改善箇所説明図

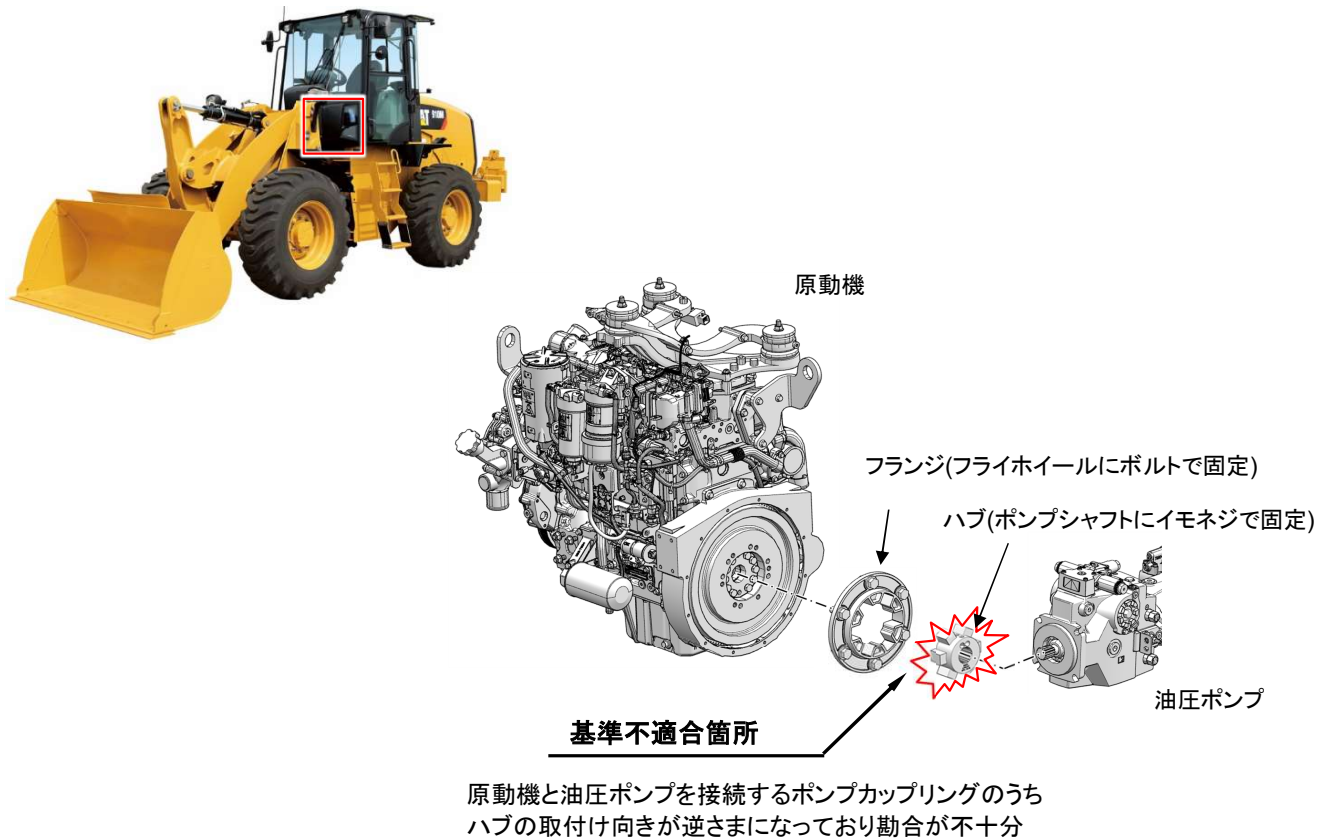
ショベルローダの動力伝達装置において、原動機と油圧ポンプを接続する勘合部のハブの組付けが不適切なため、勘合が不十分なものがある。そのため、そのままの状態で使用を続けると周辺部品が破損し、原動機の動力が伝達されなくなり、最悪の場合、走行できなくなるおそれがある。

全車両、ハブの組付け状態を確認し、誤って組付けられているものは、正規の状態に組付ける。
なお、併せて周辺部品の損傷を確認し、損傷が認められるものは新品と交換する。
